Dodatek č. 4
o změně závazku ze Smlouvy o dílo na veřejnou zakázku č. 15050
„Přestavba MŠ Kněžské Dvory, České Budějovice“
uzavřená podle § 2586 a následujících občanského zákoníku č. 89/2012 Sb.
v platném znění

číslo smlouvy objednatele: 2016000009
číslo smlouvy zhotovitele: 16-001-01
číslo veřejné zakázky: 15050

Přestavba MŠ Kněžské Dvory

ZL-24

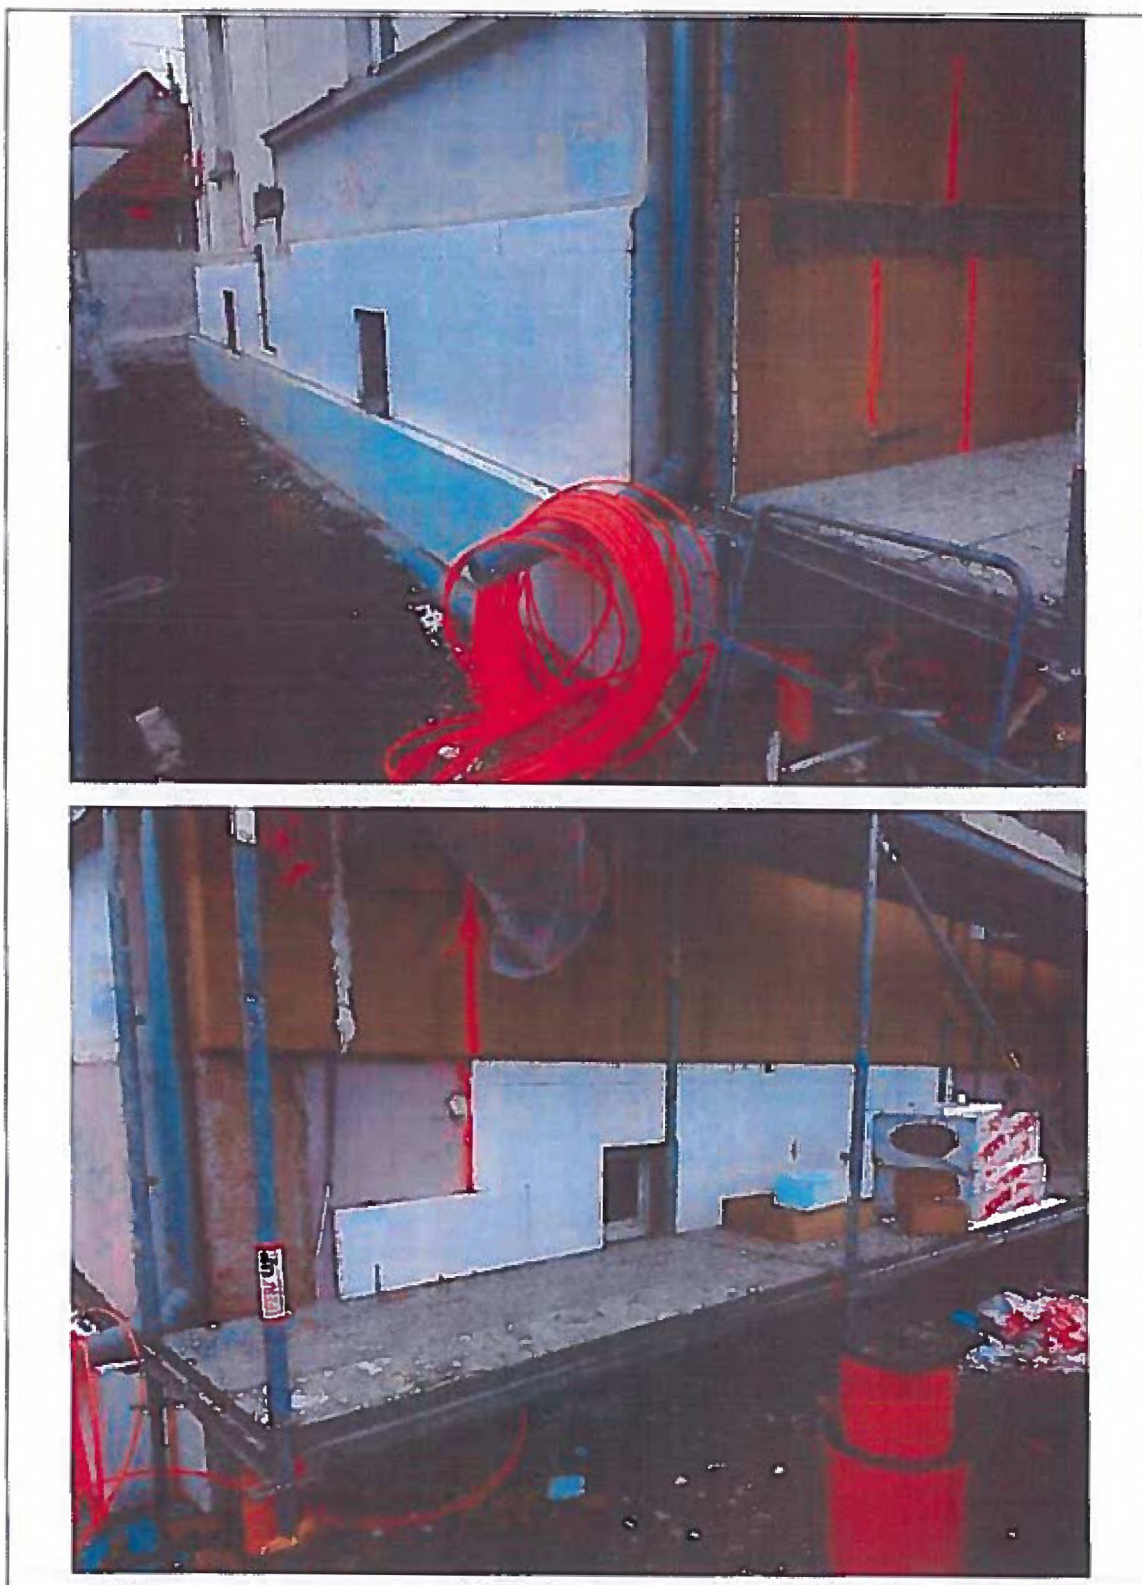
Stavba: Přestavba MŠ Kněžské Dvory	Číslo objektu: SO 100	Název: Vyrovnání podkladu v oblasti soklu
Navrhovatel změny: Zhotovitel stavby: CALIPSUM s.r.o., Tyršova 390, 691 23 Pohořelice		
Popis změny: Vyrovnání podkladu v oblasti soklu pro kontaktní zateplovací systém		
Zdůvodnění změny: Tento změnový list řeší vyrovnání křivosti stávajícího podkladu pro aplikaci kontaktního zateplovacího systému soklu. Pro vyrovnání podkladu byly použity desky EPS tl. 20 a 40mm – viz. příložená fotodokumentace.

ZL-27Název změny: **Změna objemu vnitřních omítek**

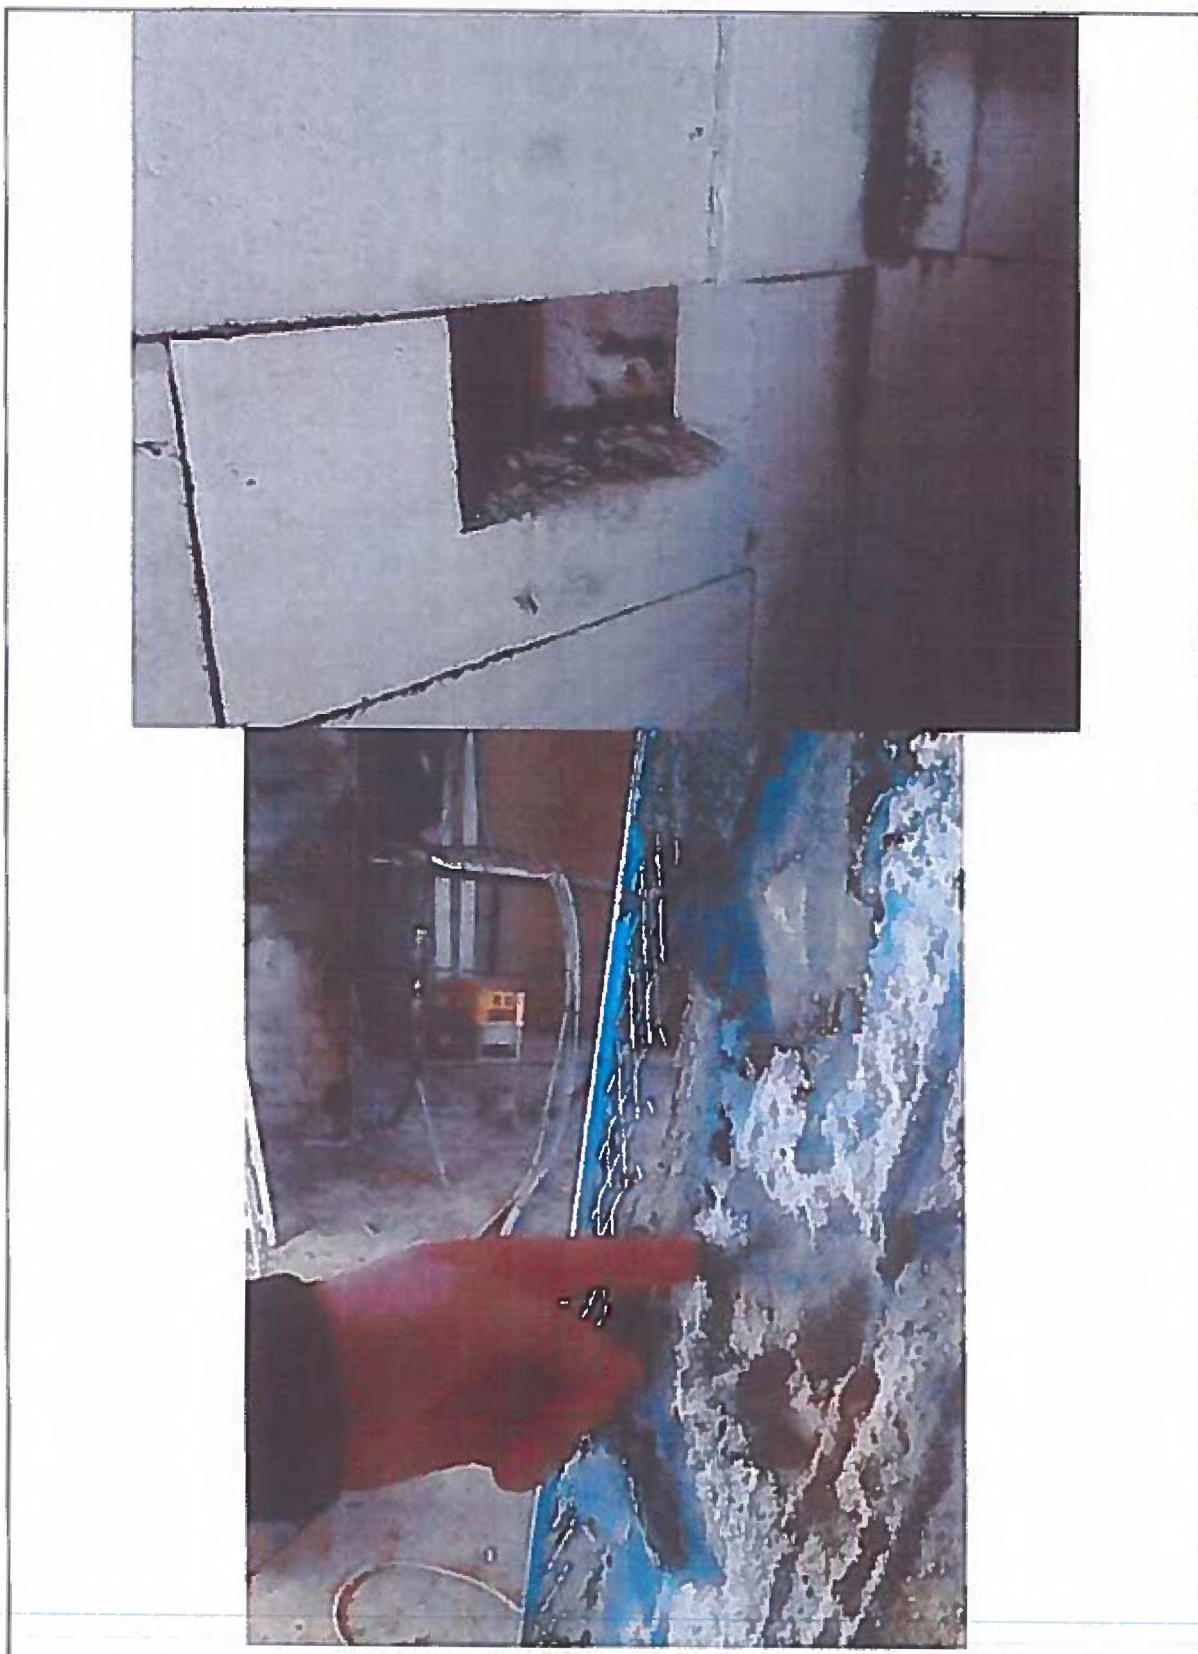
Stavba: Přestavba MŠ Kněžské Dvory	Číslo objektu: SO 100	Název: Změna objemu vnitřních omítek
Navrhovatel změny: Zhotovitel stavby: CALIPSUM s.r.o., Tyršova 390, 691 23 Pohořelice		
Popis změny: Změna objemu vnitřních omítek a vyrovnání stěn v 1PP		
Zdůvodnění změny: Při provádění vnitřních omítek na stávající zdivo bylo nutné, z důvodu dosažení požadované normové rovinnosti, aplikovat větší vrstvy omítek, než předpokládal výkaz výměr a projekt. V 1.PP (m.č. 013 a 014) byl povrch natolik nerovný, že bylo nutno ho vyrovnat pomocí přizdívek. Předkládaný změnový list řeší navýšení spotřeby materiálu pro vnitřní omítky a přizdívky z příčkovek Ytong.
